„III/24423 Byšice, most ev.č. 24423 - 3 přes potok v obci Byšice“

SO 201, Most ev. č. 24423-3

201/002

Vyjádření AD k ZBV č. 4 – Výměna podloží základové spáry

PŮDORYS ZÁPOROVÉHO PAŽENÍ

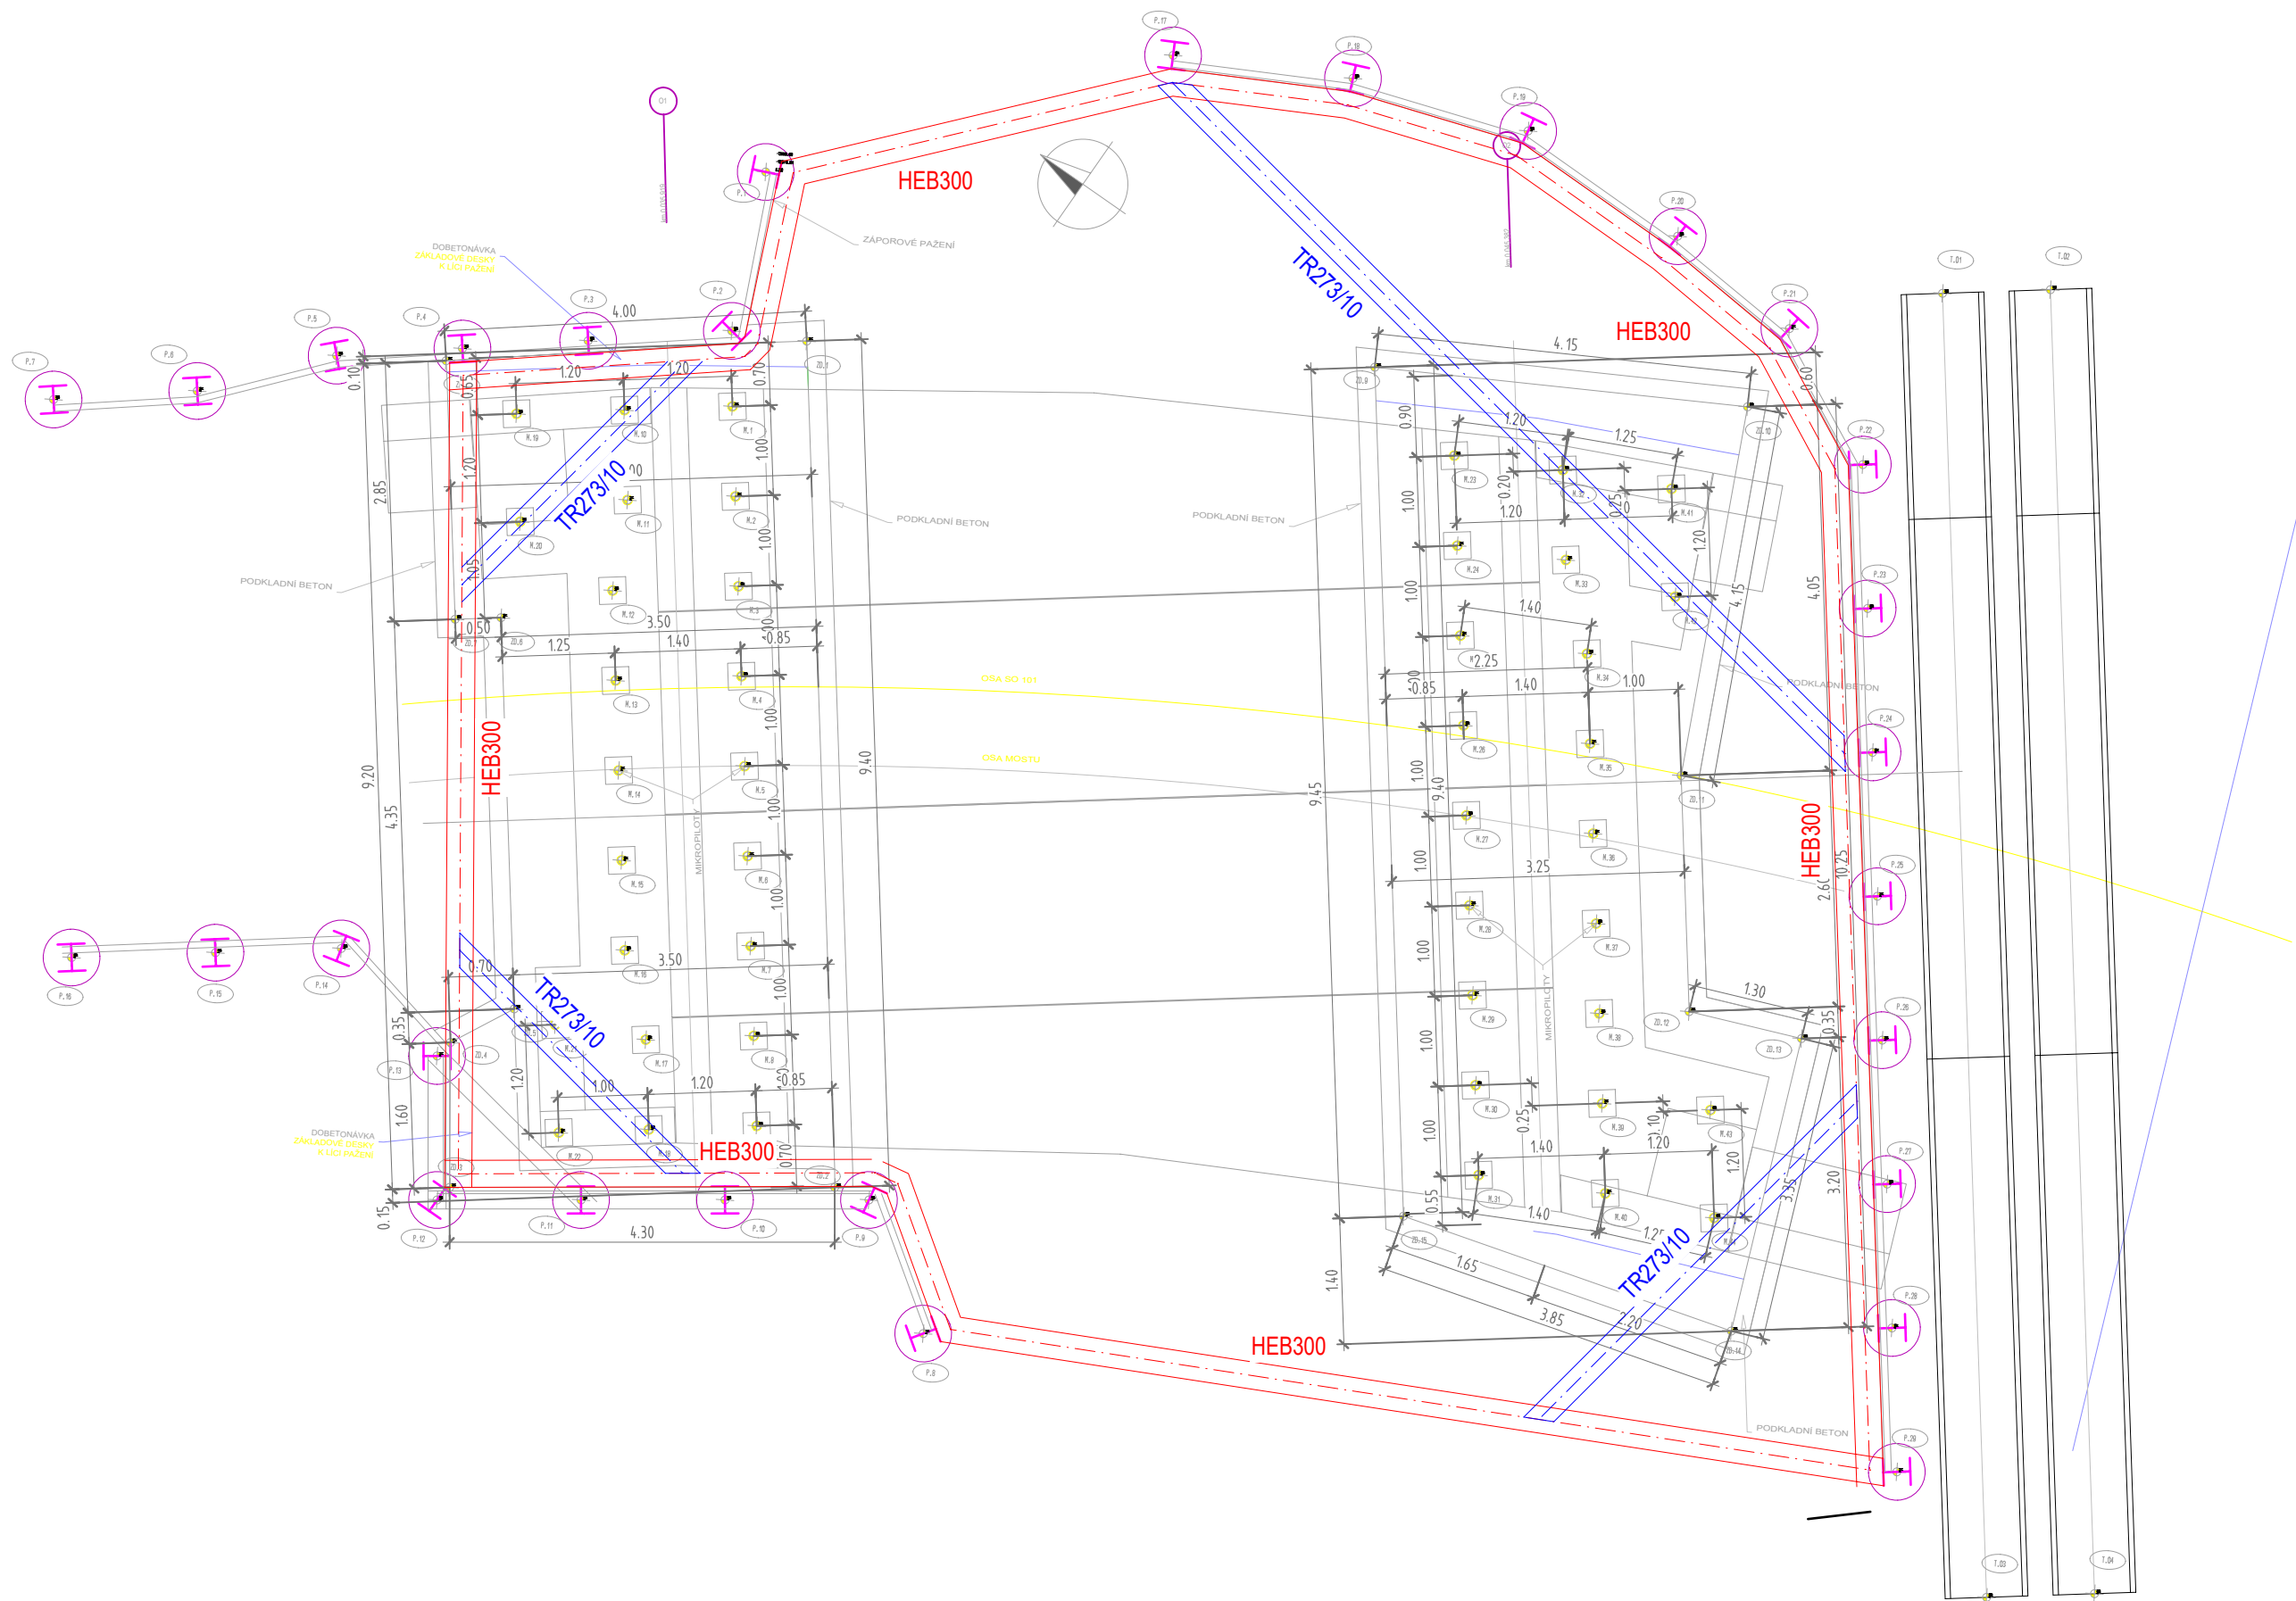
Větší mocnost organických zemin, než předpokládala PDPS, způsobuje menší odolnost pažení proti zemnímu tlaku. Proto je nezbytné doplnit ztužující ocelovou převážku, která zajistí potřebnou vodorovnou únosnost pažicí konstrukce a eliminuje riziko náhlé ztráty stability pažicí konstrukce.
